は し ご 橋・五つうしん No.1

橋爪・五郎丸子ども未来園を統合し、あらたに令和7年度開園をめざして、現在進められていることを市民のみなさまにお知らせしていきます。

☆第4回 児童福祉施設等整備検討委員会

日時：令和4年3月27日（日） 13:30～15:00

駐車場

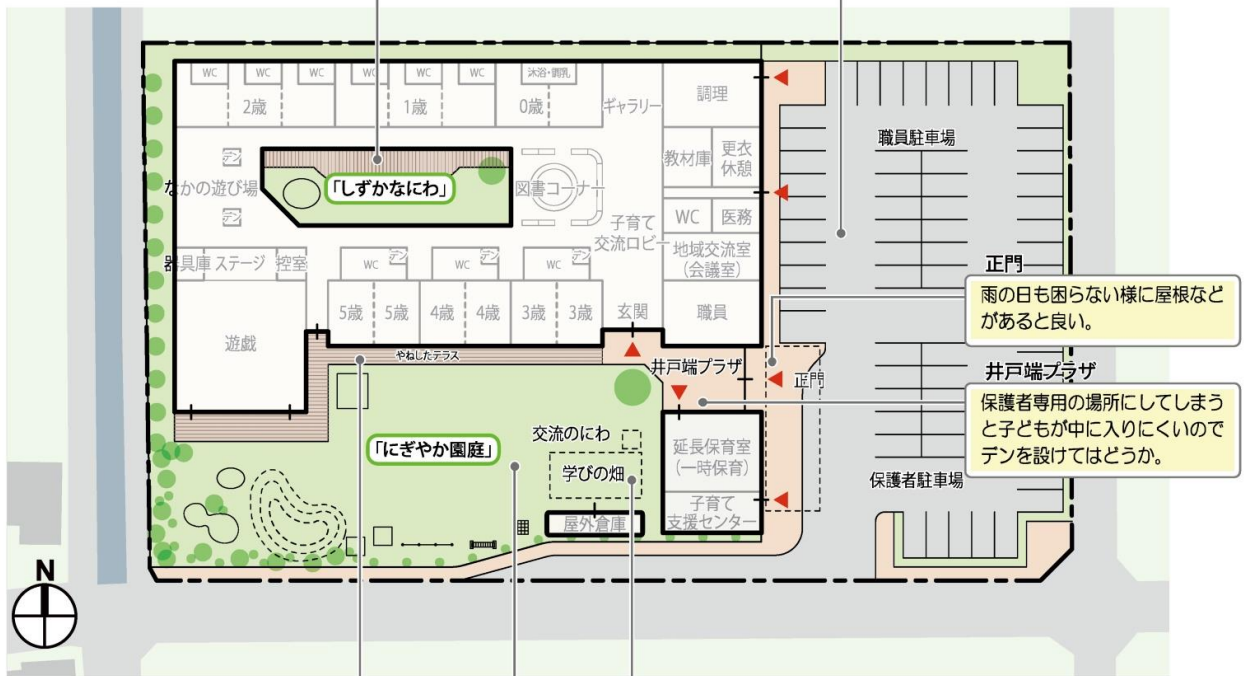
「しずかなにわ」

園庭を2つに分けることで子どもたちのケガを防ぐことができ良い。囲まれた庭も安全面でもとても良いと思う。

「しずかなにわ」にも移動できるような遊具があると楽しい。

開閉可能な屋根があると雨天等の天候に左右されないで遊べて良いと思う。

裸足で遊べる工夫があると良い。素材・足洗い場は要検討。全て芝でも良いのではないかな。

テーブル・イスでランチができると良いと思う。動物がいても良いと思う。テントで昼寝やBBQ 料理体験なども出来ると良い。

駐車場進入道路の工夫は周辺の住民にとってとても良い。

ファミリーカーが多い中で一台ずつのスペースが心配。時間帯によっては混み合いそうなので、少し大きい方がいいのではないかな。

一方通行で入場させるなら入口と出口を分けてはどうか。

職員駐車場は敷地外としてはどうか。

「歩」「車」の動線が重ならないか気になる。屋根付きの歩行者通路があると良い。

やねしたテラス

園庭に対してスロープも良いが、段差がついていると子どもにとっても良い。

テラス側から入室すると雨などで靴下が濡れてしまう。(げた箱はどこ?)

「にぎやか園庭」

全て芝だと良い。スプリンクラーがあると子どもも楽しく管理もしやすい。

どろんこ遊び後など、洗い流したり涼しくなるようなミストや噴水スペースがあると良い。

木の実(どんぐりや果物)のなる木をたくさん植えて自然を感じる遊びをしてほしい。

園庭に小川がチョロチョロ流れていると良い。池や小川などプールとは異なる水遊びの場が欲しい。

移動できる大きな家庭用プールが設置できると良い。

プールは無いの？
トイレ、手洗いは無いの？

学びの畑

自分たちで世話をすると学びになって良い。

地域の方との交流が出来るとうい。場合によっては周辺の土地との連携もあり。

環境配慮

ソーラーパネルの設置によって環境エネルギーが見て学べる工夫は良いと思う。
